Objet : UCCLE. Dieweg, 170. - Parc du Wolvendael

Demande de permis unique portant sur l'installation d'une terrasse légère amovible en bois posée sur la prairie à l'intérieur de la limite de la concession, l'installation d'un auvent sur la façade de la buvette et l'installation d'armoires de stockage

Avis conforme de la CRMS

A gauche implantation de la terrasse. Image tirée du dossier de demande.

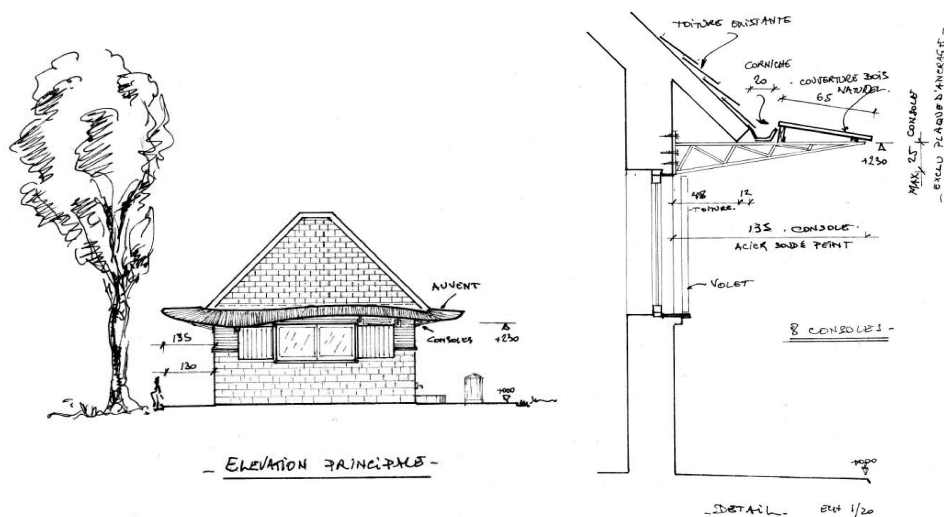
En effet, la terrasse proposée ne s'intègre pas au contexte paysager du parc en raison de sa forme, de la nécessité de construire un plancher et de la présence trop proche de plusieurs arbres et sujets dont certains se retrouvent même dans la terrasse, ce qui n'est pas acceptable. Concernant l'auvent, son expression architecturale n'est non plus respectueuse de l'architecture du petit édicule.

En conséquence, la CRMS remet **un avis conforme défavorable** pour la construction d'une terrasse définitive dans le site classé même si la mise en œuvre proposée est en bois et démontable. A toutes fins utiles, la CRMS rappelle qu'elle a rendu un avis de principe sur un dossier préalable à l'introduction d'une demande de permis portant sur la remise en état du perron et les escaliers du pavillon Louis XV (voir https://crms.brussels/sites/default/files/avis/669/UCL20007_669_PREAL_Wolvendael.pdf) Ce projet inclut aussi un aménagement de terrasse. Il semble nécessaire qu'un **plan de gestion** cadre et balise le nombre et l'implantation de l'ensemble des terrasses dans le parc pour une gestion cohérente du parc respectueuse de son classement au titre de site et pour éviter aussi qu'il ne subisse des dommages dû à un usage trop intensif ou inapproprié.
